RESOLUCIÓN N°242/2023

RECHAZO EXPEDIENTE N°8755

- Ingreso de Solicitud De Regularización (Permiso y Recepción Definitiva) Vivienda cuyos recintos habitables incluidos baño y cocina no excedan de 90 m², de hasta 1000 UF, acogida al Título I de la Ley N°20.898, Expediente **N°8755** de fecha de ingreso **02 de febrero de 2023** de la propiedad ubicada **Calle La Marcha N° 01543**, Rol SII **5524-17**, propiedad de [REDACTED] y patrocinado por el profesional [REDACTED]

Lamina 2

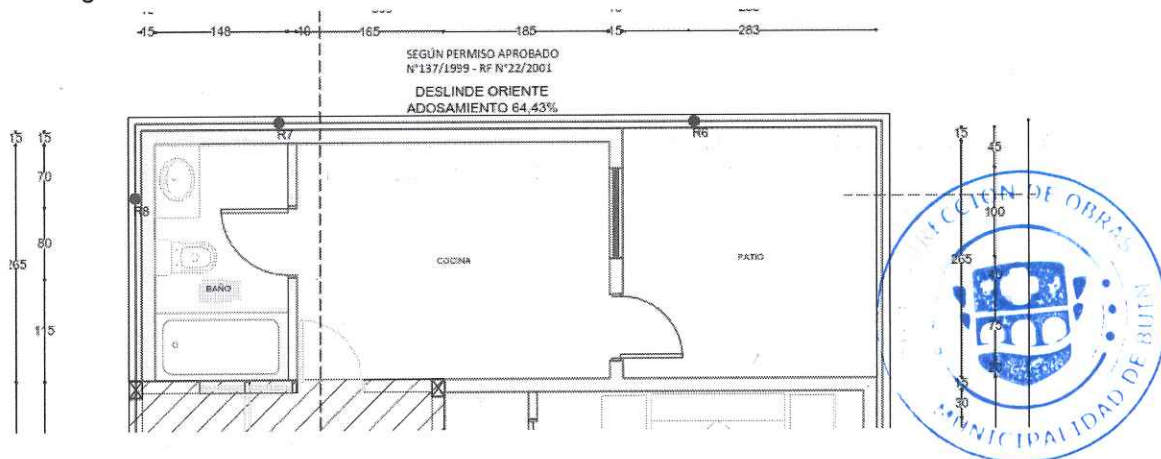
- Graficar en planta de techumbre con un texto legible en tamaño el porcentaje de pendiente y bajada de aguas lluvias.
